MARS 2018  
DEROME HUS AB

# TRAFIKUTREDNING BRÄNNABBENS SKOGSBACKE

PROJEKTNR. DOKUMENTNR.  
A105394 A105394-04-02-RAP001

Figur 5. Körspår för sopbil i vändplats enligt tävlingsförslag.

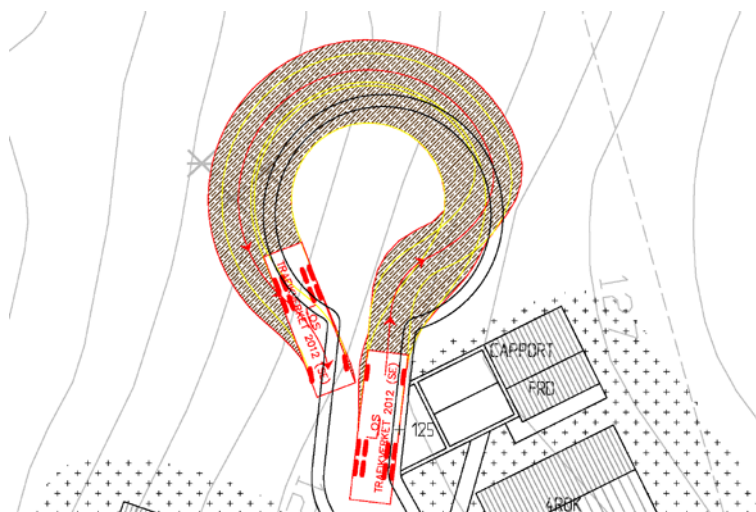
Vändplatsen vilken är inritad i tävlingsförslaget möjliggör inte vändning för sopbil, typfordon LOS, vilket vanligen är det dimensionerande typfordon för vändplatser i bostadsområden. I Figur 5 redovisas ett körspår med sopbil i vändplatsen. Lerums kommuns renhållningsenhet har krav på att sopbilar ska kunna vända på detta sätt och inte behöva backvända. Förslag på vändplats med erforderliga dimensioner presenteras i kapitel 4.

Under arbetet med trafikutredningen har projektets planarkitekter, Krook & Tjäder, justerat utformningen av vändplatsen och dess omgivande bebyggelse i nordväst för att möjliggöra vändning för sopbil, se Figur 17. Erforderlig diameter på vändplatsen är 18 meter och utanför detta krävs även en hinderfri bredd på en meter enligt krav från Lerums kommun. Inom denna bredd får exempelvis inte buskar eller brevlådor uppföras.

Figur 6. Körspår visandes problematik med infart till parkeringsytor (t.v.) och kantstensparkeringar (t.h.).

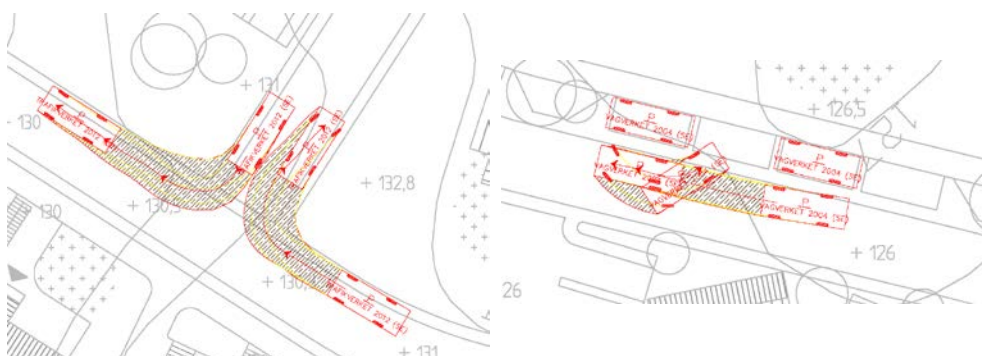
I tävlingsförslaget finns kantstensparkeringar längs delar av den nya lokalgatan samt separata parkeringsytor i anslutning till bostäderna och förskolan. Dimensionerna för de separata parkeringsytorna är i allmänhet bra med hänsyn till framkomlighet. Dock behöver anslutningarna till dessa ses över med hänsyn till personbilarnas svep då kurvradierna är för små, se exempel i Figur 6. Kurvradien vid anslutning till parkeringsytor bör vara minst 3 meter för att personbilar ska kunna mötas.

Kantstensparkeringar är ritade med dimensionerna 4,5x2 meter med 0,5 meter mellan platserna. Breddmässigt är detta tillräckligt men i längdled är utrymmet för litet då en personbil är cirka fem meter lång. Följaktligen kan inte alla platser nyttjas, se exempel till höger i Figur 6. Kantstensparkeringarna bör vara 5x2 meter samt ha en meter i utrymme mellan platserna vilket ger ytbehov av 6x2 meter per plats. Beslut får tas huruvida platserna ska mätas eller inte.

Figur 7. Sikttrianglar för korsning i söder.

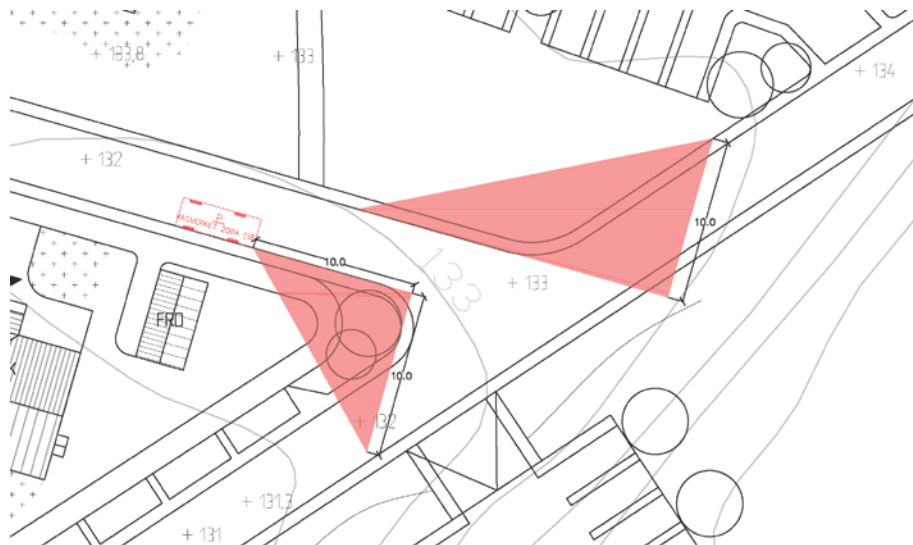
Sikten i korsningar har kontrollerats med så kallade sikttrianglar vilka har olika mått beroende på vägtyp och gällande hastighet. Erforderliga mått har hämtats från Göteborgs Stads "Teknisk handbok". Inom bostadsområden krävs 10 meter fri sikt från korsningspunkten samt längs ömse sidor om anslutande gata, se figurerna nedan. Inom siktområdet får inget skymmande finnas. Till skymmande anordningar räknas exempelvis mur, häck, räcke, snövall samt de anordningar som har en höjd över vägbanan på över 0,8 meter.

För korsningarna i söder och öster behöver placering av träd ses över. För korsningen i väster bör även byggnaden flyttas något för att uppnå erforderlig sikt.
